# PALLONE, VIA

# 0440

Descrizione prestazionale dell'intervento

Foto del rilievo

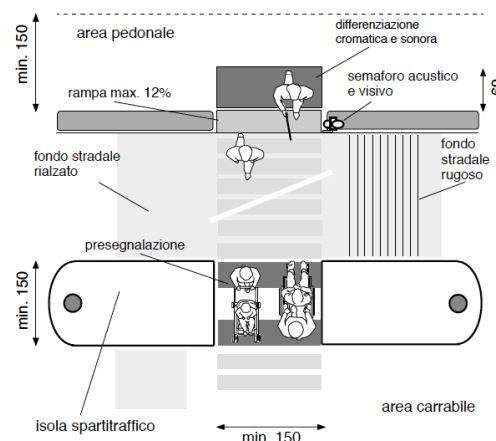
Assenza di **segnalazione tattile** per non vedenti in prossimità di attraversamento pedonale.

**Adeguamento di attraversamento pedonale** tramite **nuova realizzazione di segnaletica tattile** a pavimento (segnale pericolo valicabile), **posta trasversalmente alla direzione** di marcia. La segnaletica tattile di profondità 40 cm e larghezza uguale alla zebra, serve ad evidenziare la delimitazione tra sede pedonale e carrabile. In caso di isola salvagente, la segnaletica sarà ripetuta all'inizio e alla fine dell'isola come preavviso di attenzione; ciascuna di queste bande avrà una profondità minima di 40 cm.

Il materiale da utilizzarsi deve essere consono al contesto in cui si trova. Sono da evitarsi materiali in gomma incollati ma bensì piastrelle di ceramica, pietra lavorata in superficie o materiale autobloccante. Prevedere sempre l'intercettazione sul marciapiede quando si è in presenza di un attraversamento.
